Allegato Tecnico (Circ. Prot. n. 2344/404)

In questo documento vengono riportate le modifiche, le integrazioni e le precisazioni risultate necessarie per il corretto impiego del protocollo MCTCNet nei centri di revisione.

Analisi Gas di scarico

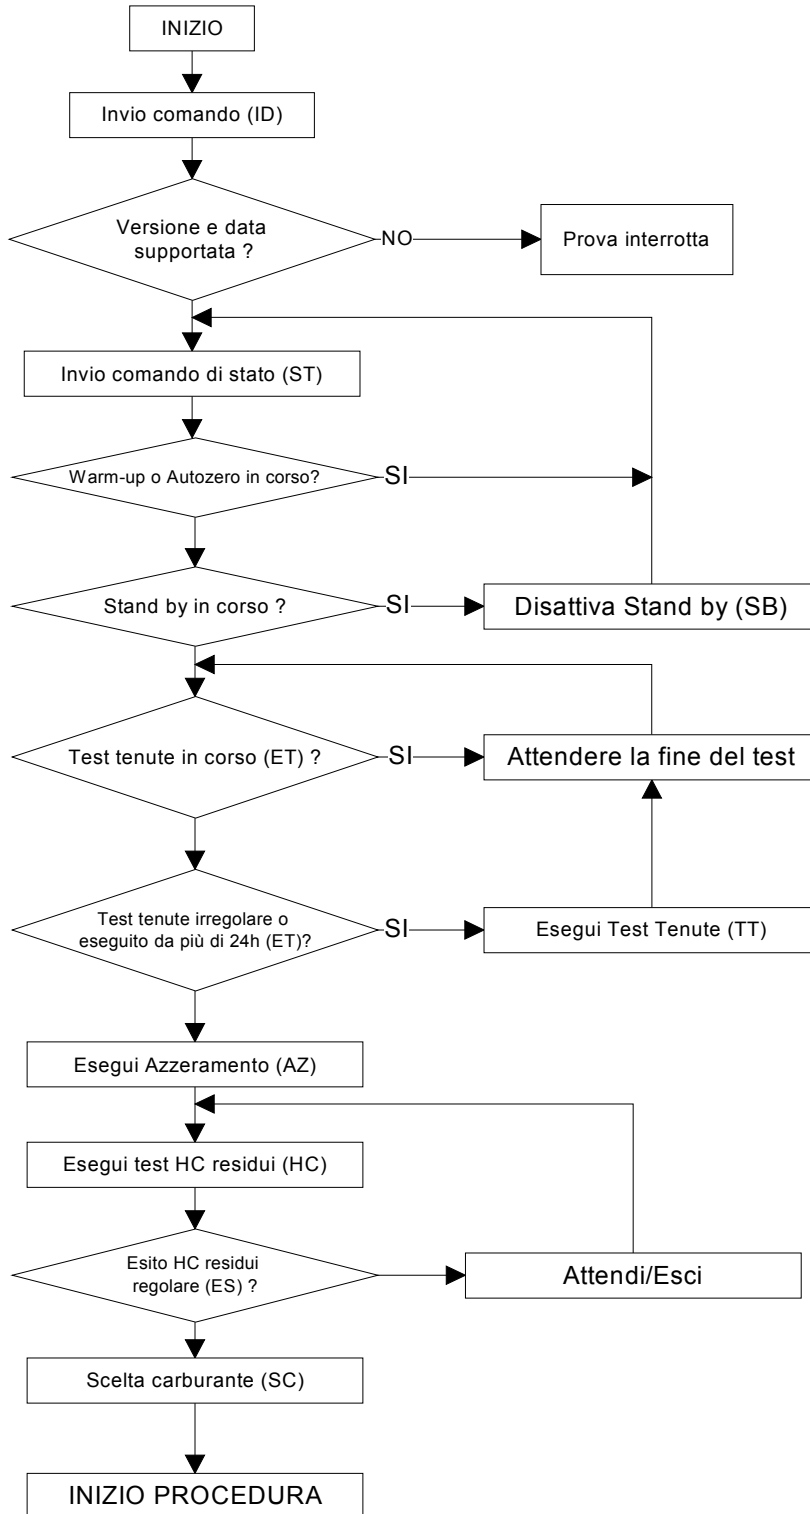
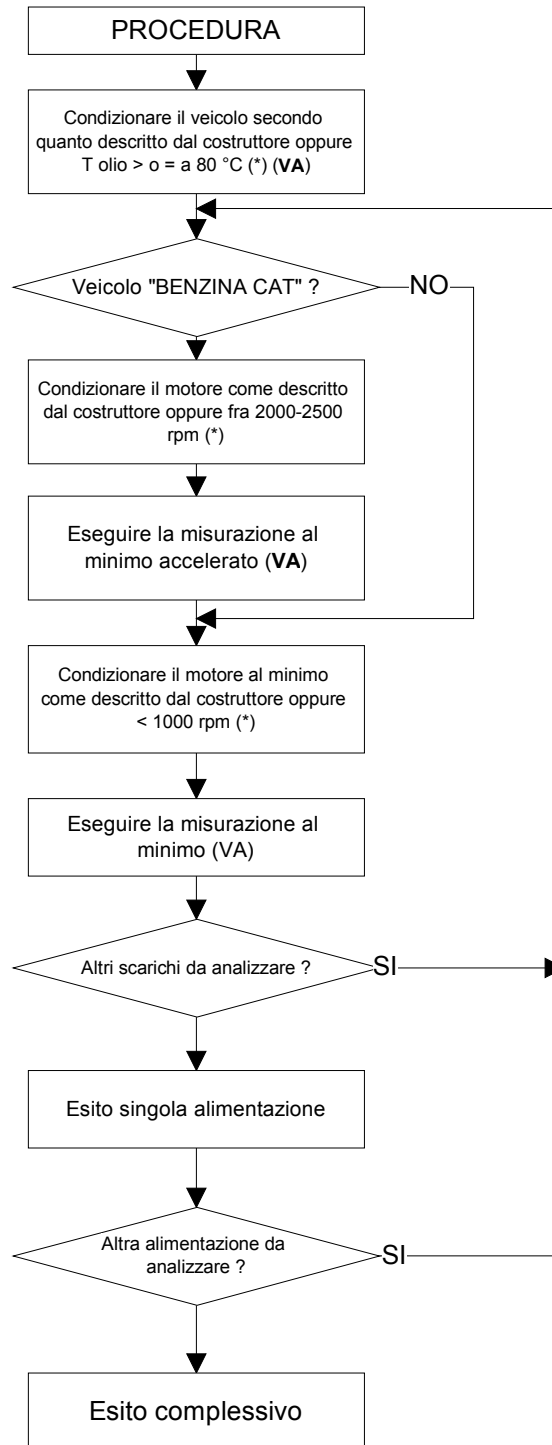
NB: Nella sequenza di comandi sotto riportata, per non entrare nel dettaglio di ogni singola sequenza, il simbolo asterisco (*) sta ad indicare che si fa riferimento a quanto riportato nella Circolare Ministeriale numero 88/95 del 6 settembre 1999.

DIAGRAMMA DI FLUSSO A

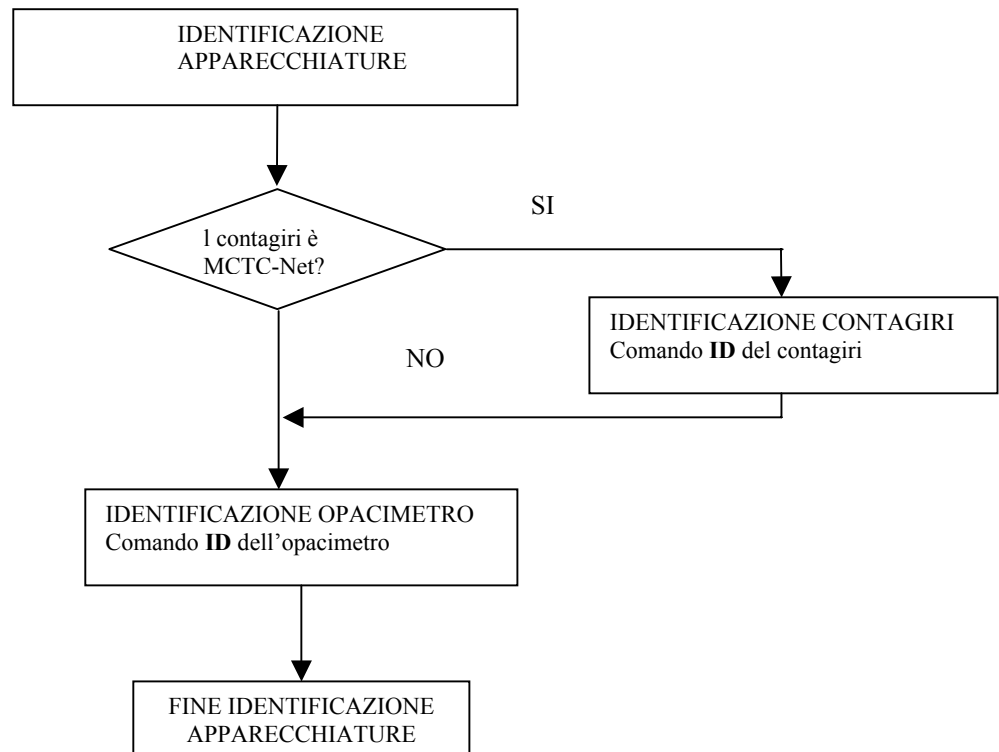
NOTA: E' indifferente eseguire prima l'identificazione del contagiri o l'identificazione dell'opacimetro.

DIAGRAMMA DI FLUSSO C

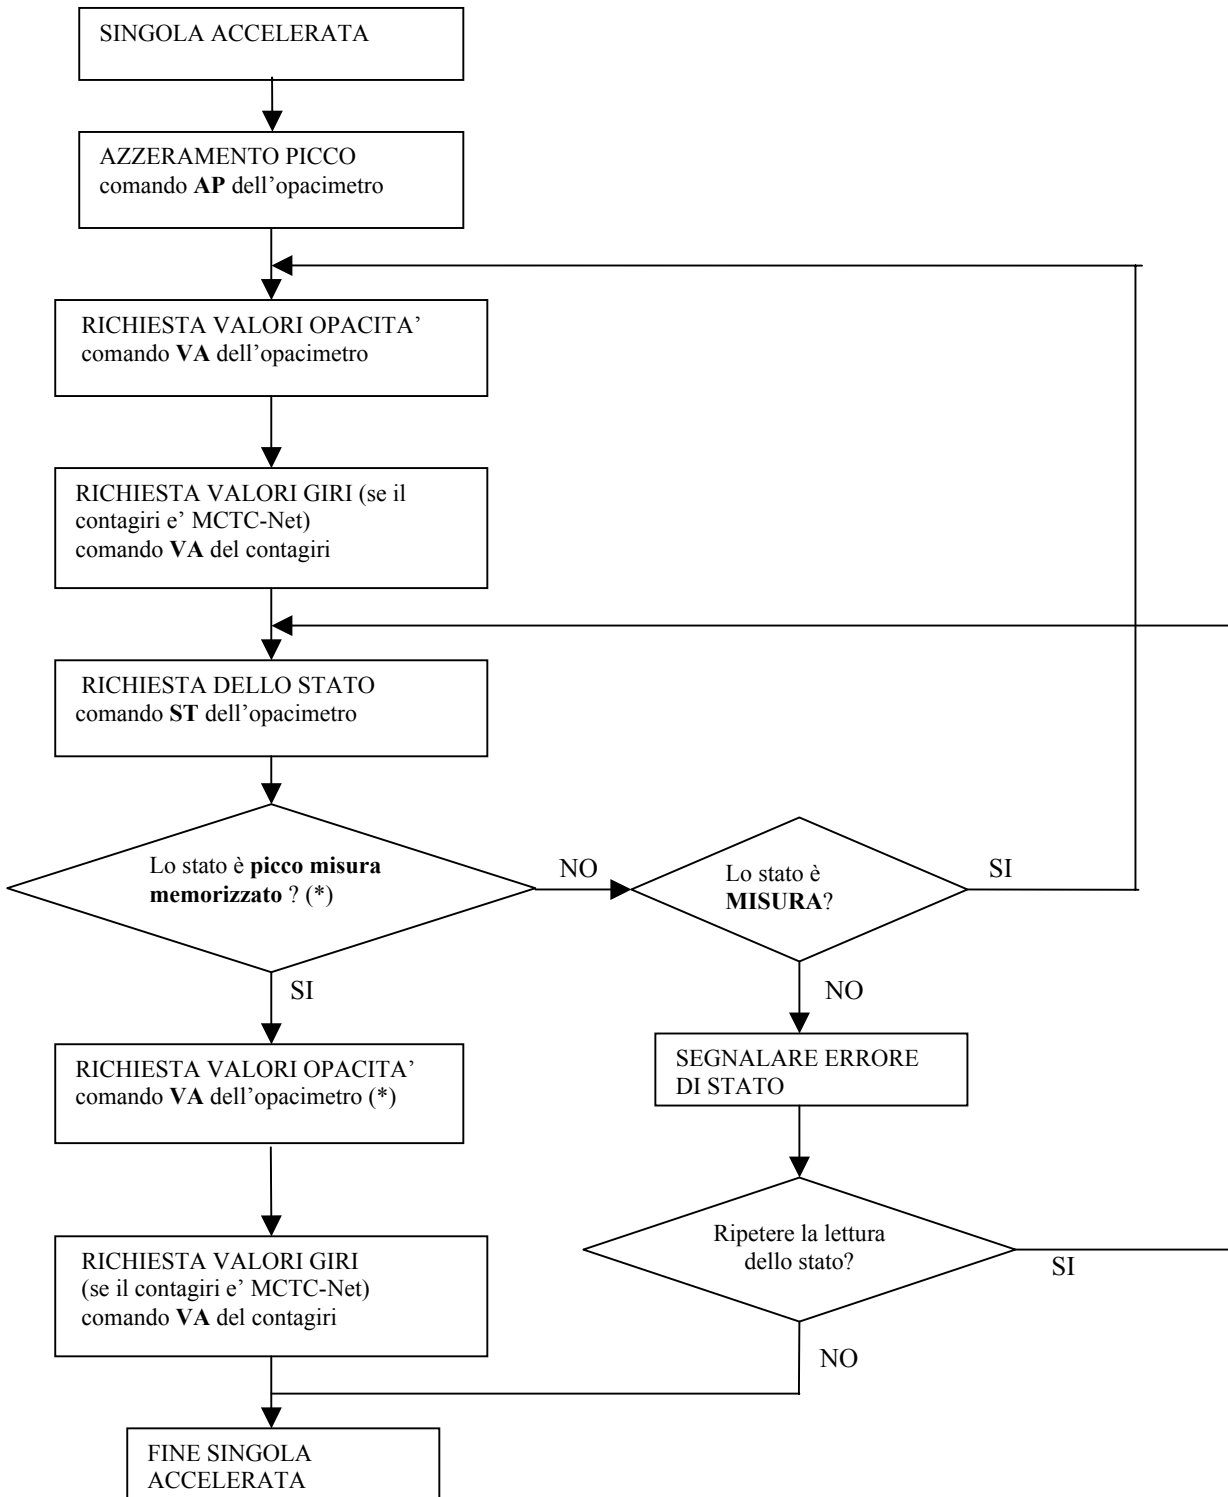
(*) In questo caso si legge il picco misura opacità rilevata e il picco giri motore (se il contagiri non è MCTCNet).

Fig.2 - Schema impostazione fonometro

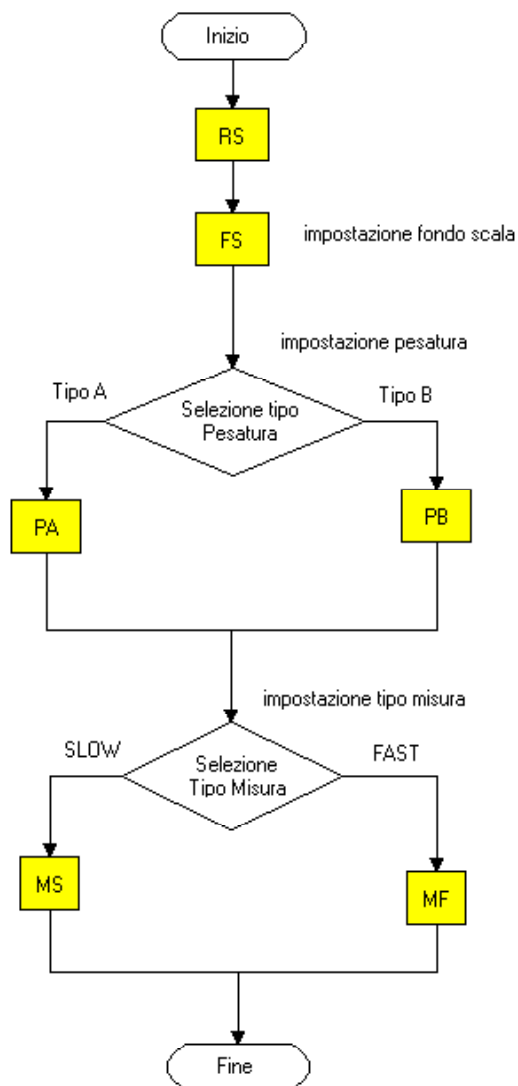
L'esecuzione di ciascun tipo di misura fonometrica prevede diverse disposizioni del fonometro rispetto al veicolo e deve essere preceduta dall'impostazione dei seguenti valori caratterizzanti la prova (fig.2):

- Fondo Scala
- Tipo di Pesatura (A o B)
- Tipo di Misura (SLOW- FAST)

E' il caso di precisare che con il comando "Richiesta di ReSet" RS definito a pag. 116 (paragrafo 5.1.3.4) viene richiesto al fonometro di azzerare tutti i valori misurati e memorizzati, lasciando inalterate le impostazioni di Fondo Scala e Pesatura.

Fig.3 – Misura rumore del motore a giri costanti

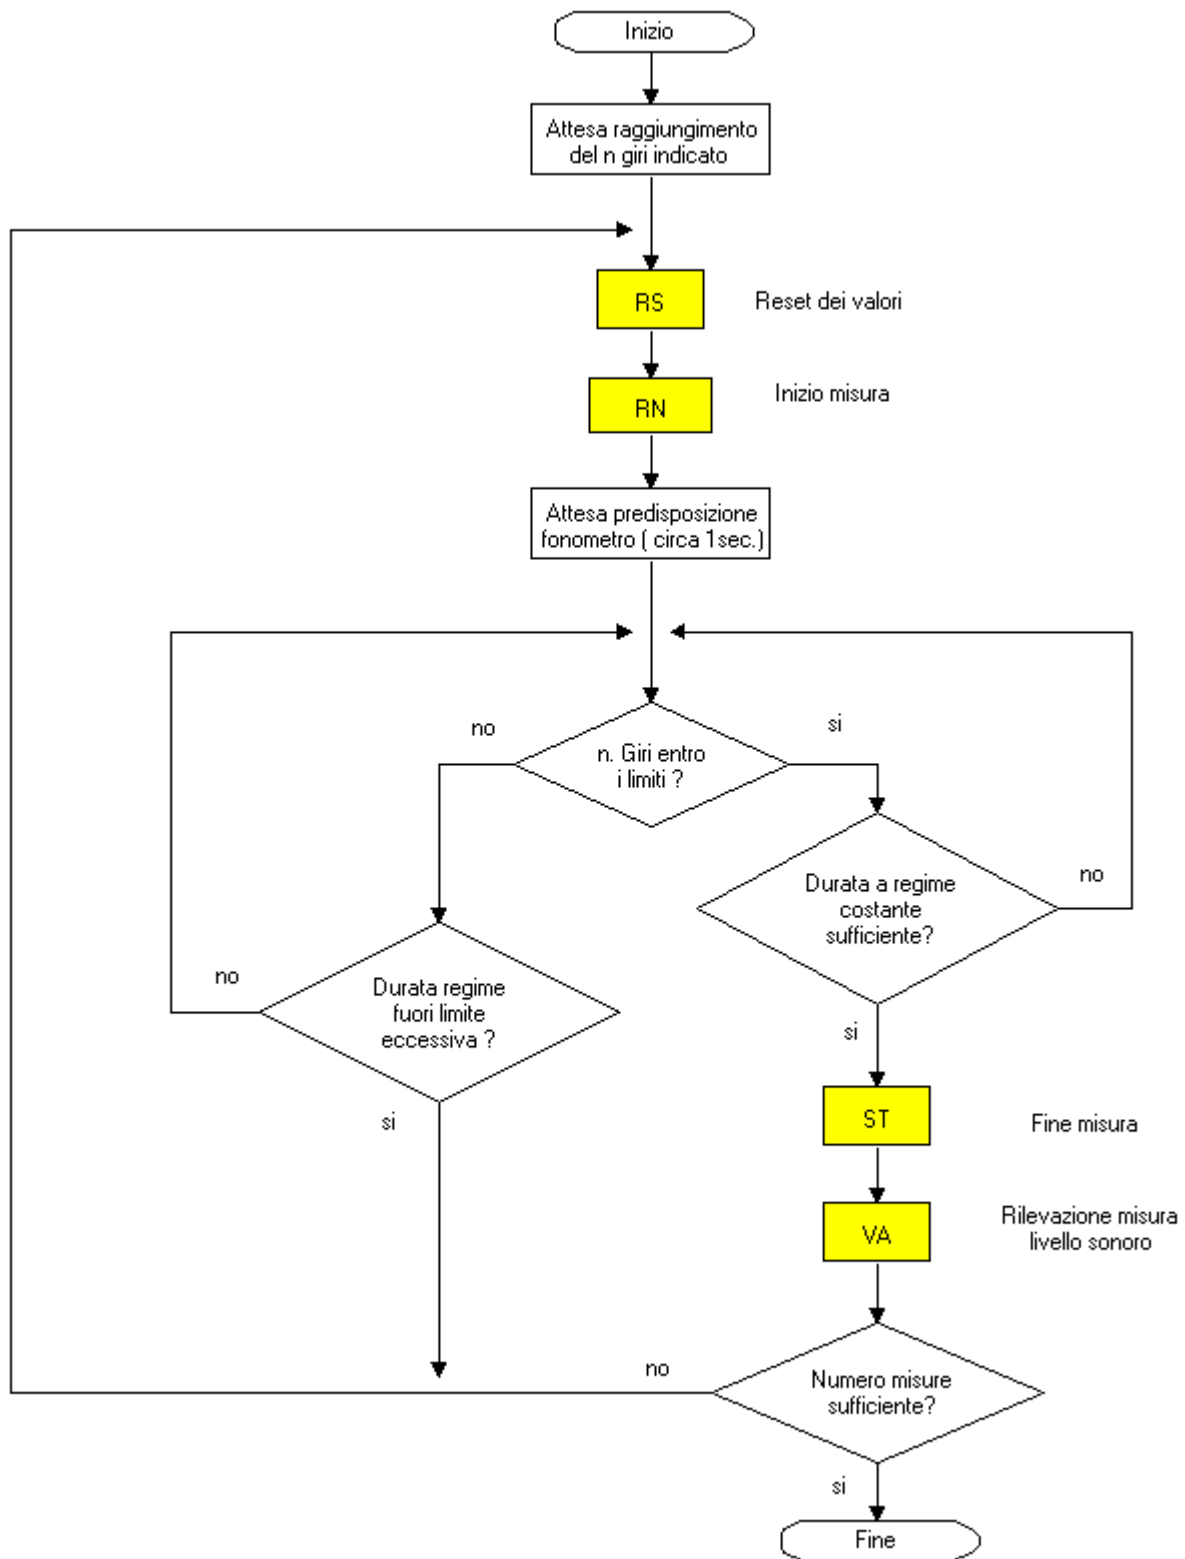
Nella condizione in cui durante una misura il numero dei giri del motore vada oltre limiti predefiniti si misura il tempo per cui sussiste la condizione. Nel caso in cui la predetta condizione sussista per un tempo eccessivo la misura viene annullata e si procede all'esecuzione di una successiva. Se la condizione sussiste per un tempo limitato la procedura di misura viene ripresa (fig.3).

Fig.4 – Misura rumore del motore in decelerazione

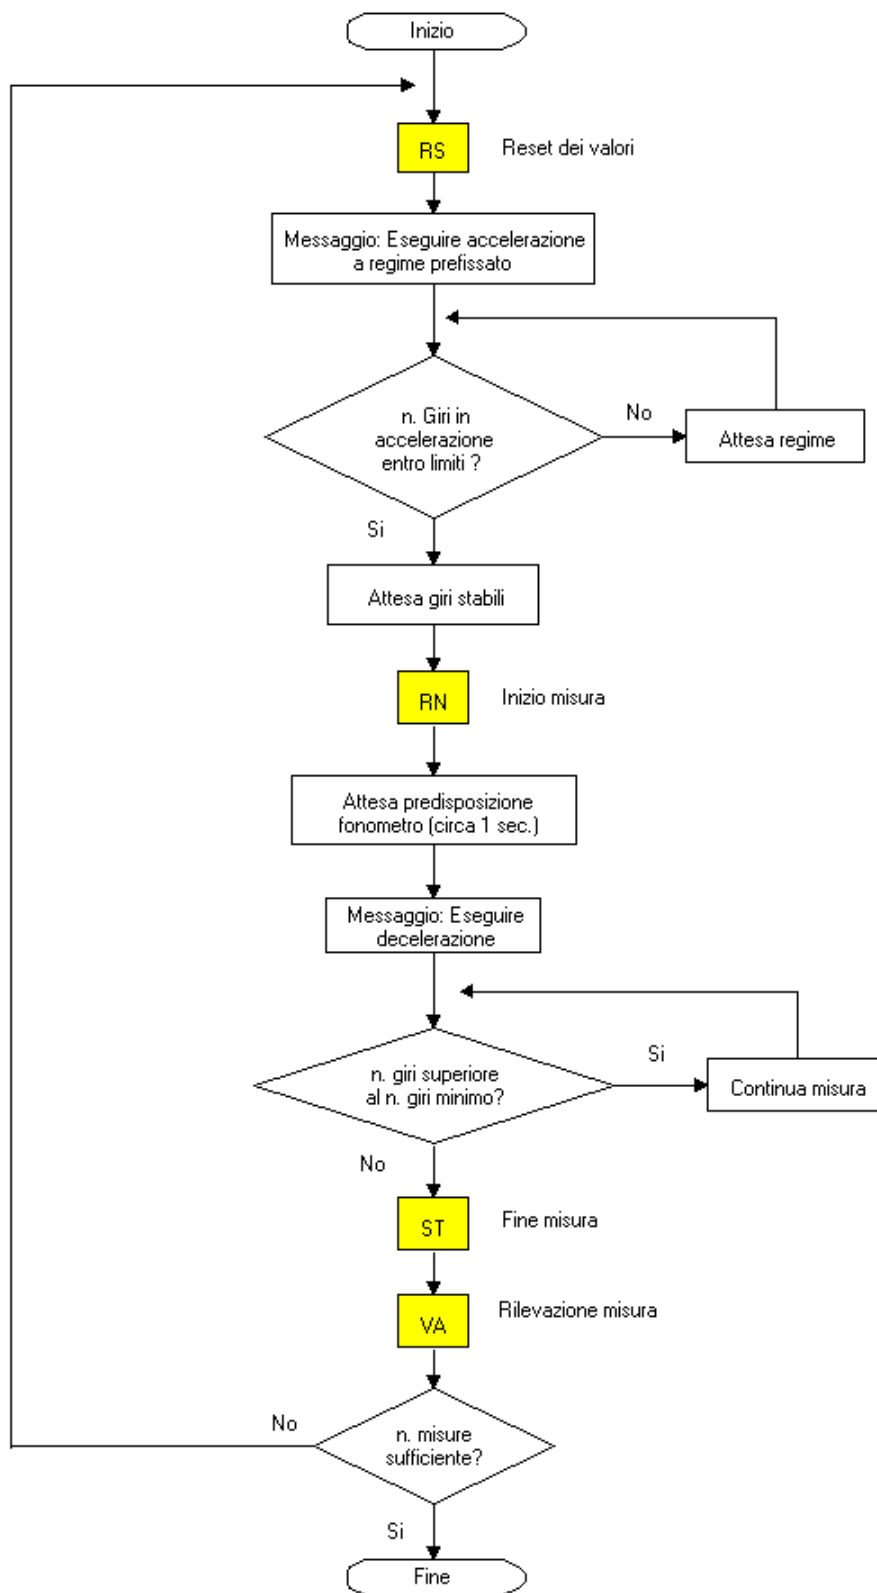
Il livello sonoro viene misurato per una durata di funzionamento che comprende un breve periodo a regime stabilizzato e tutta la durata della decelerazione (fig.4).

Il regime stabilizzato è definito in un intorno del valore specificato. La fase di decelerazione viene definita conclusa quando il numero di giri risulti inferiore ad un certo valore prefissato.

Non esiste alcun riferimento dell'intervallo all'interno del quale bisogna considerare il regime stabilizzato, ma considerando l'importanza di iniziare la misurazione sempre allo stesso numero di giri per evitare differenze superiori ai 2dB tra due prove consecutive, si definisce da -300 giri/min a +300giri/min rispetto al valore specificato.
